重機足場追加に伴う図面の変更

福島第一原子力発電所 特定原子力施設に係る実施計画変更比較表（第Ⅱ章 2.15 放射線管理関係設備等）

福島第一原子力発電所 特定原子力施設に係る実施計画変更比較表（第Ⅲ章 第1編）

図3.1-1 周辺監視区域図

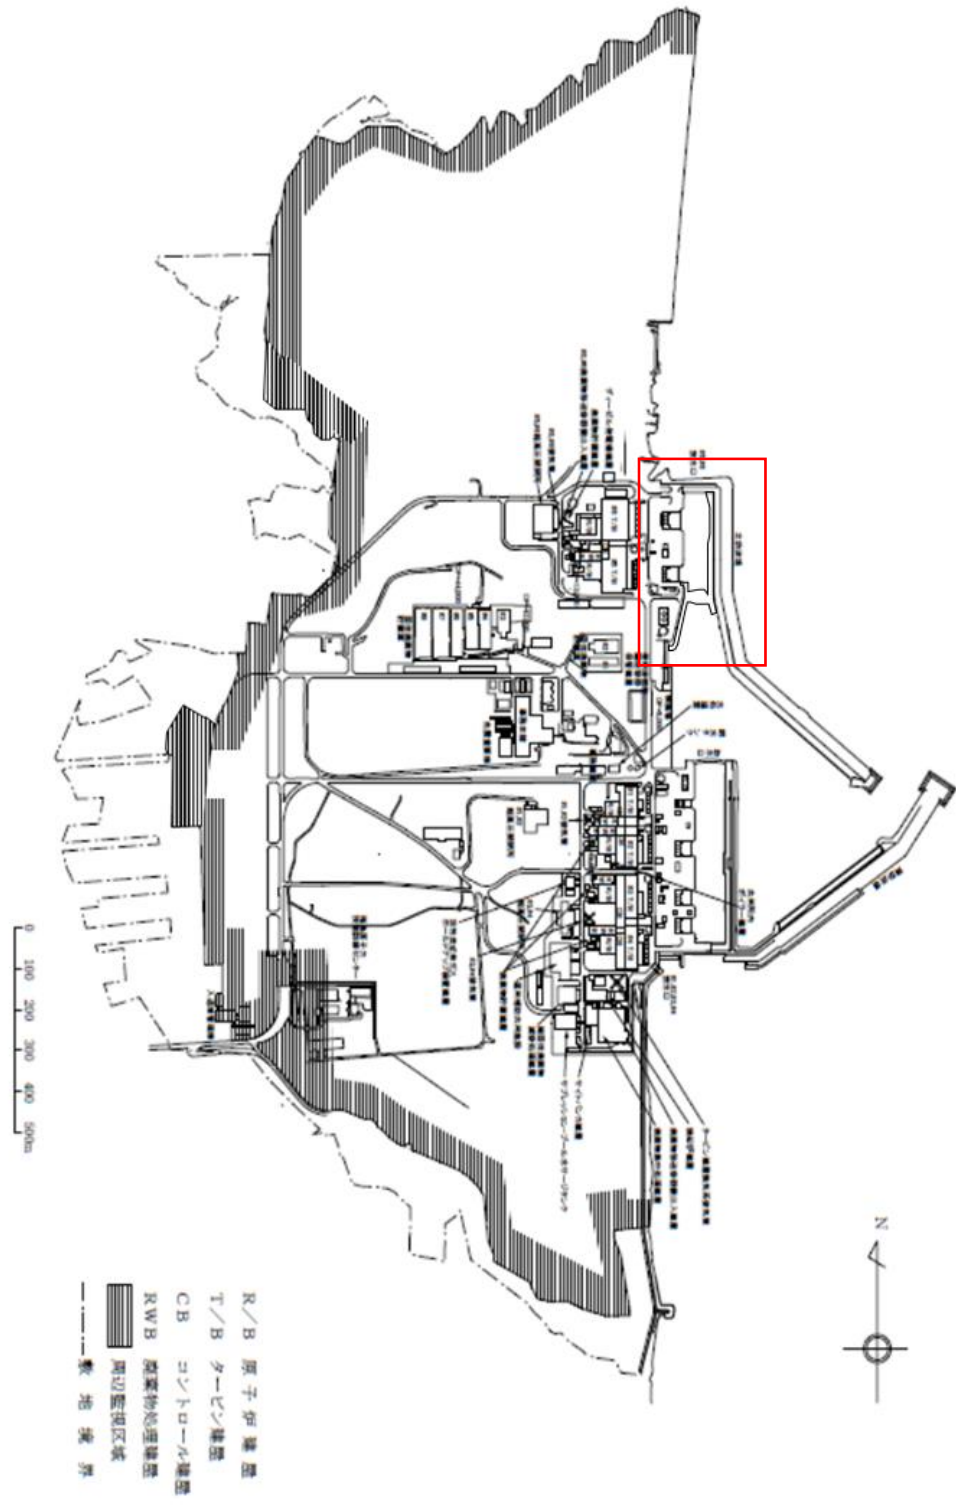
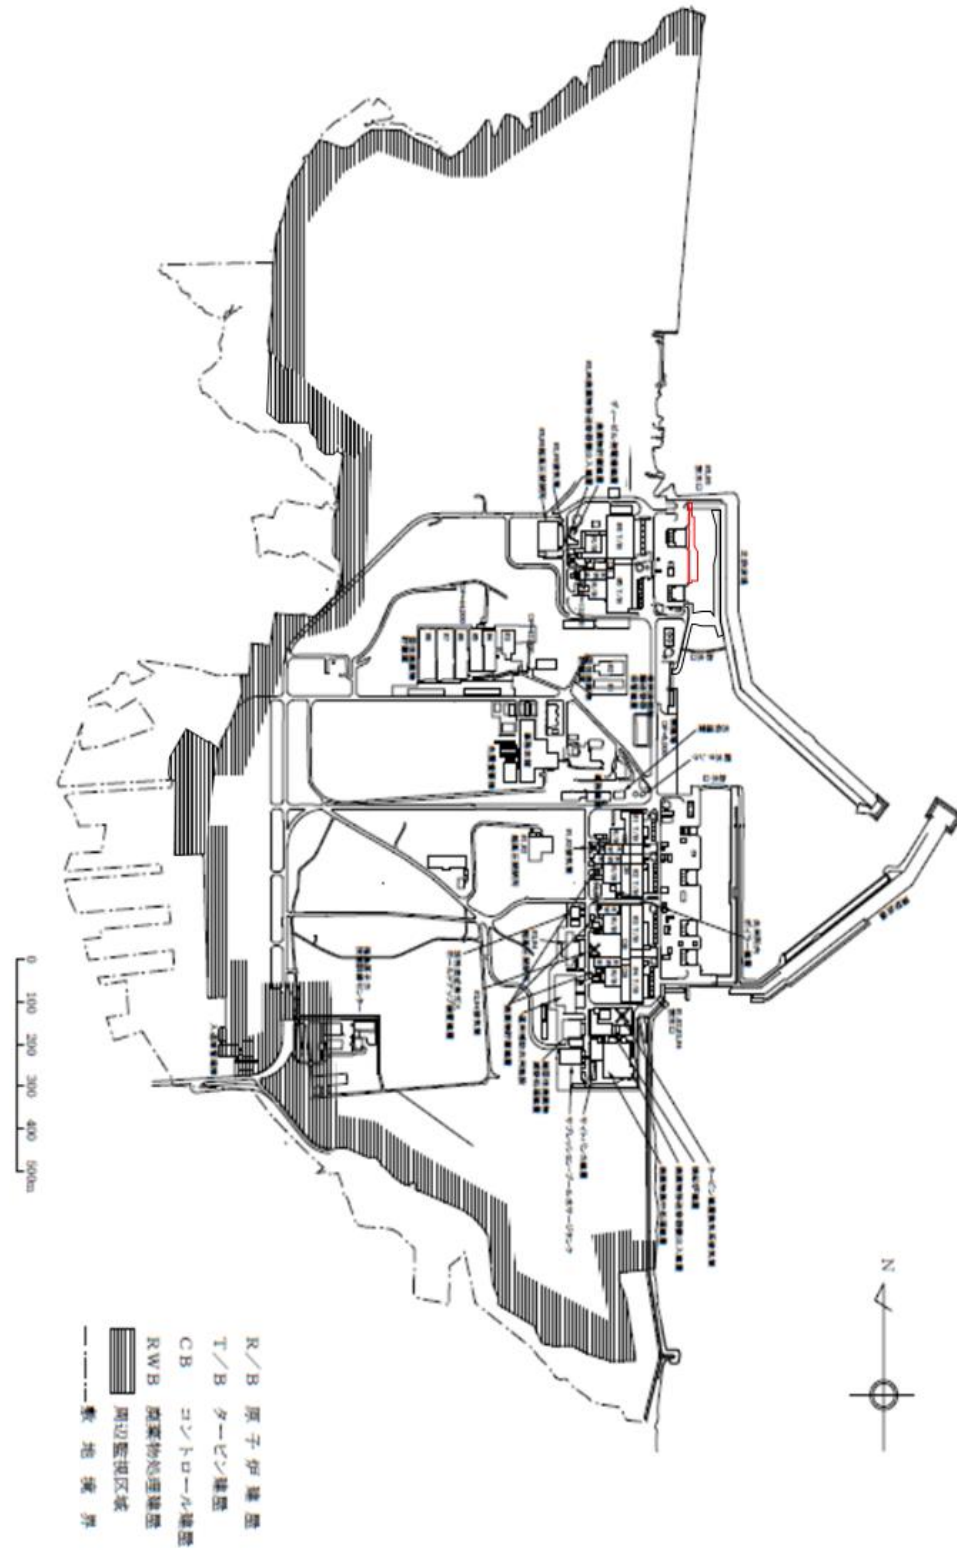
重機足場追加に伴う図面の変更

図1 港湾内の海水、海底土及び地下水の放射性物質の低減対策

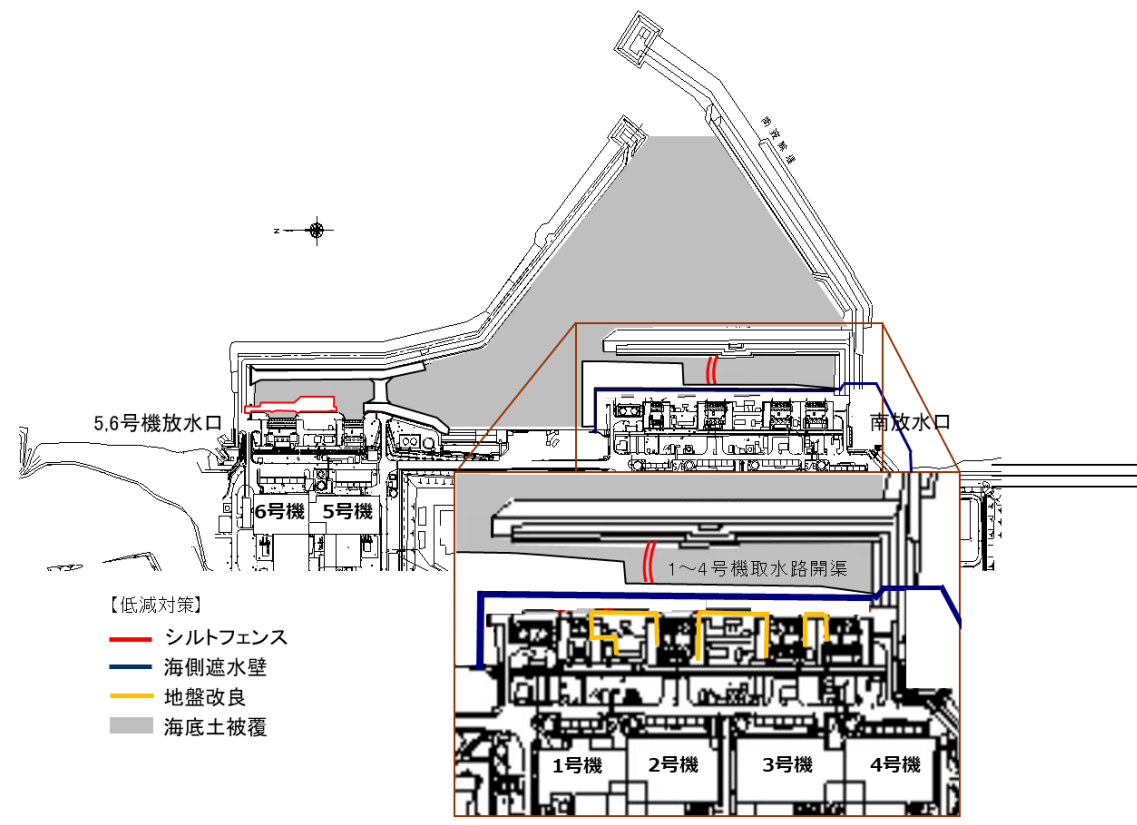
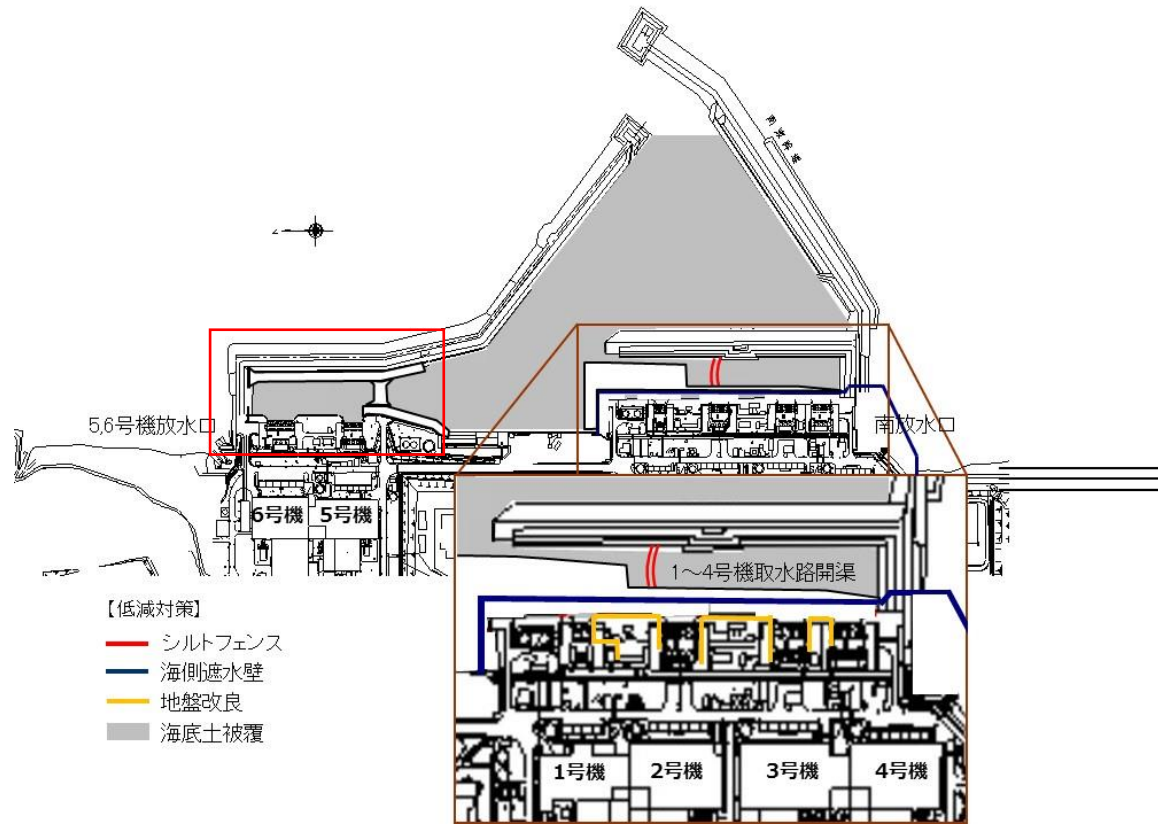
重機足場追加に伴う図面の変更

図2 港湾内外海水及び地下水のモニタリング計画 (サンプリング箇所)

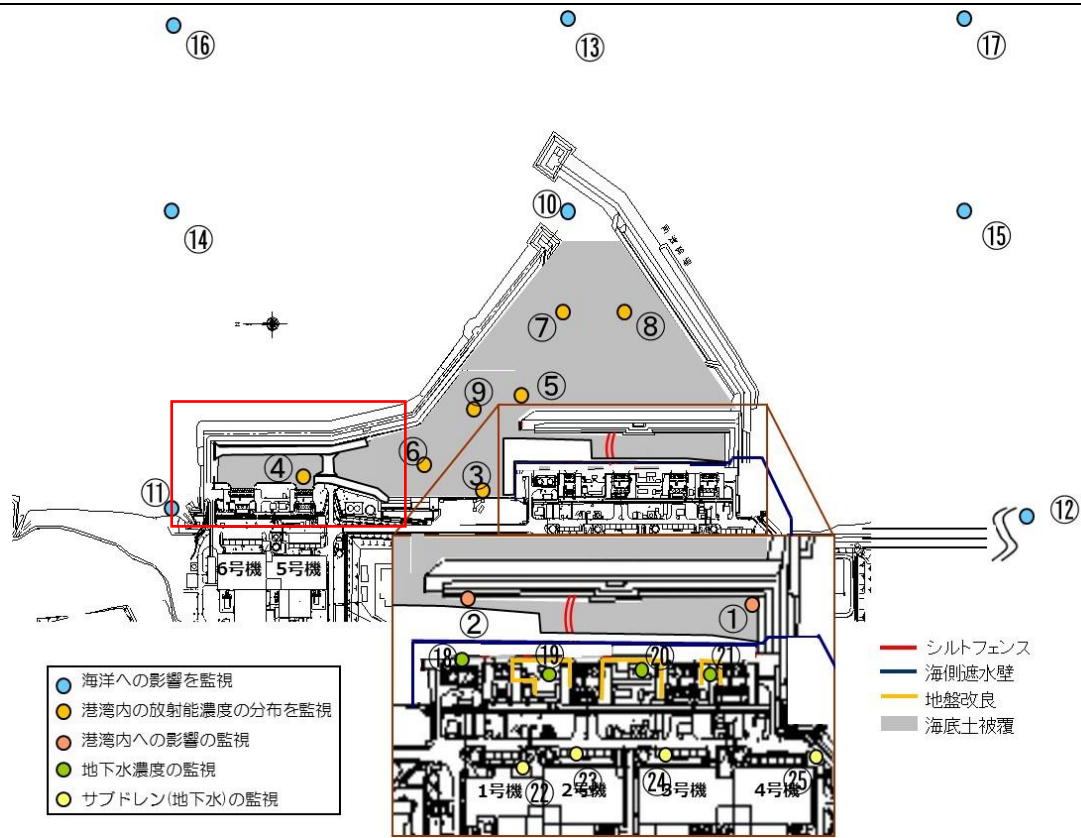
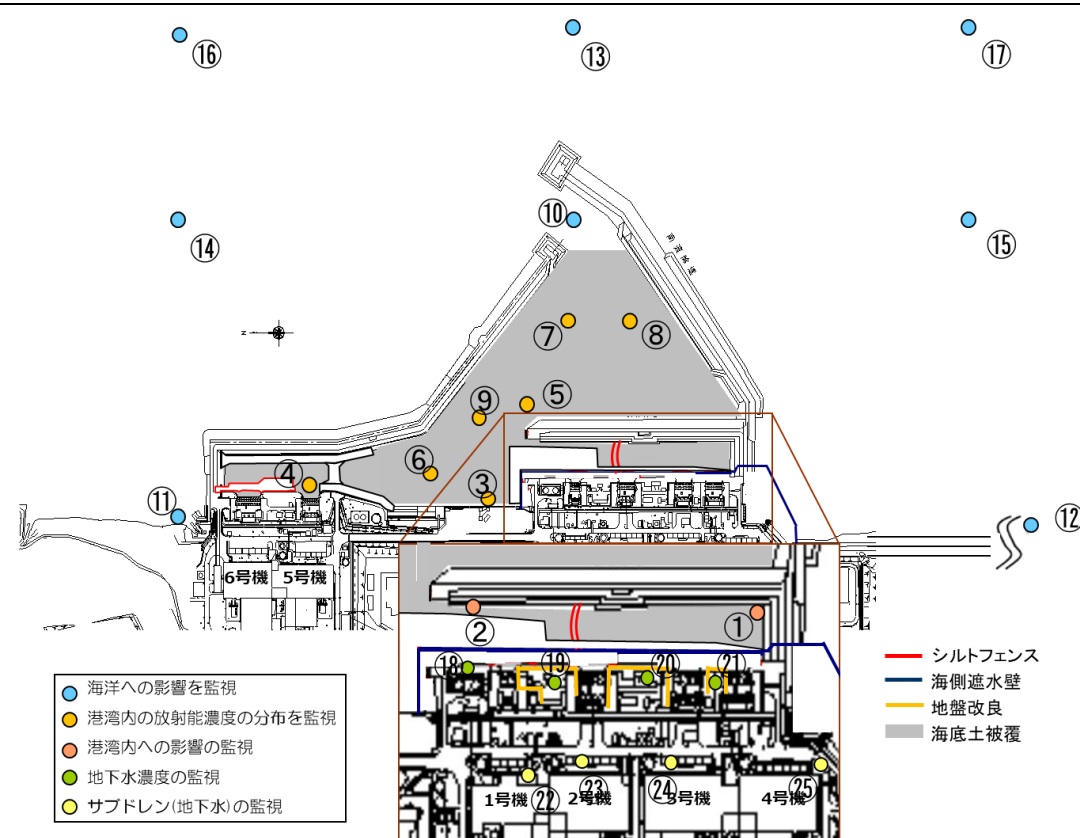
重機足場追加に伴う図面の変更

図3 排水路のモニタリング計画 (サンプリング箇所)

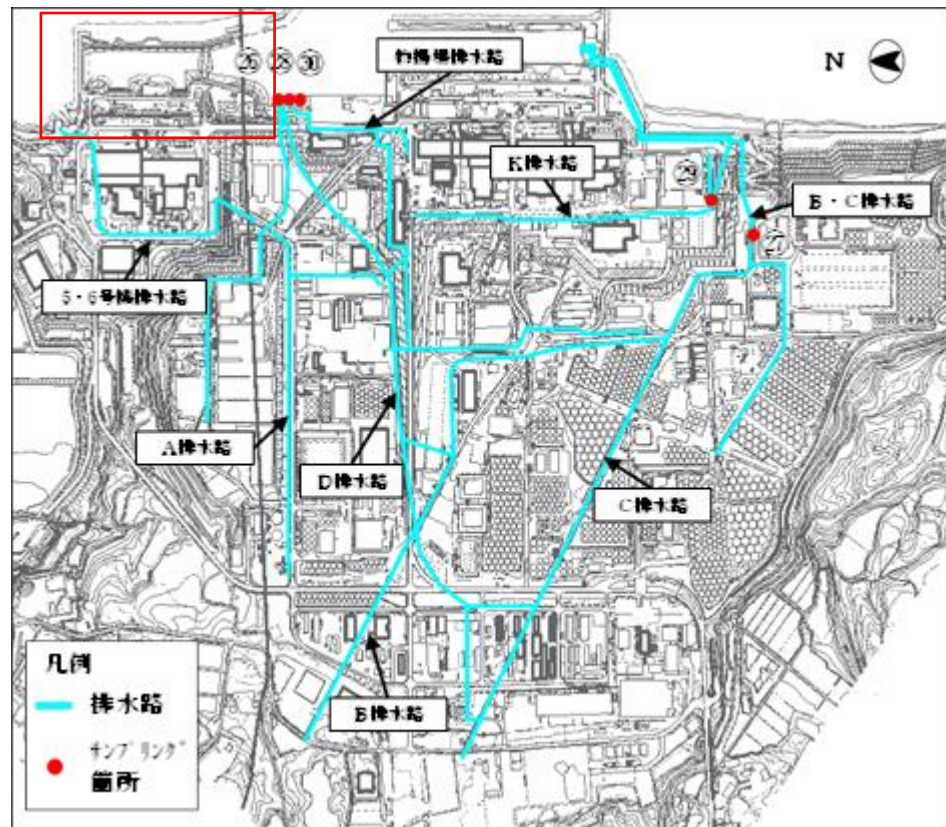
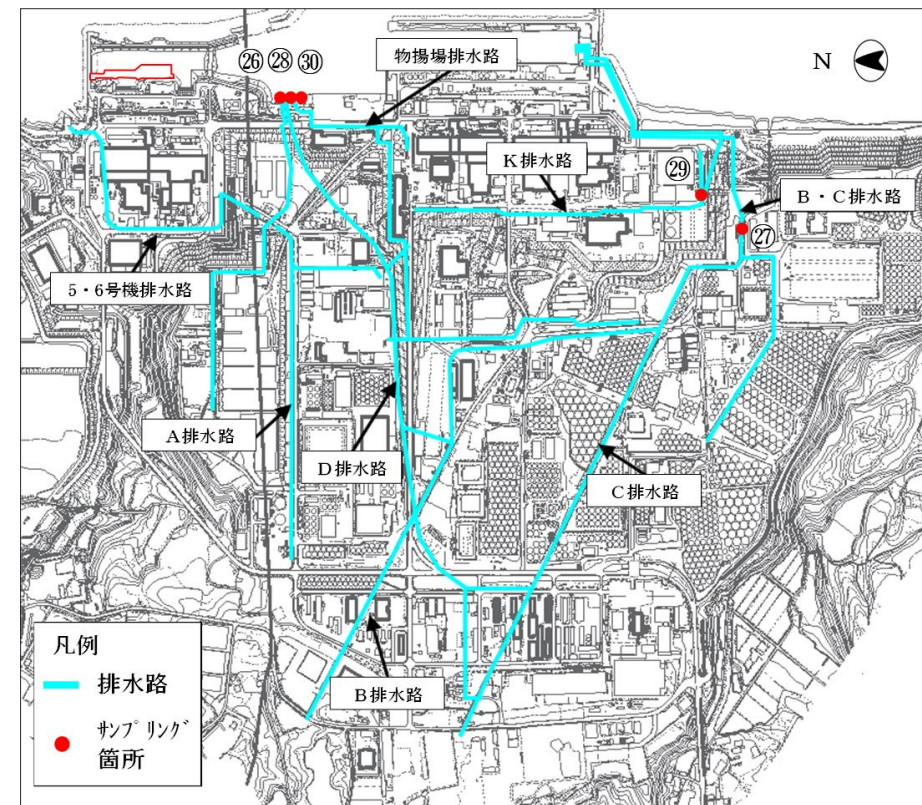
重機足場追加に伴う図面の変更
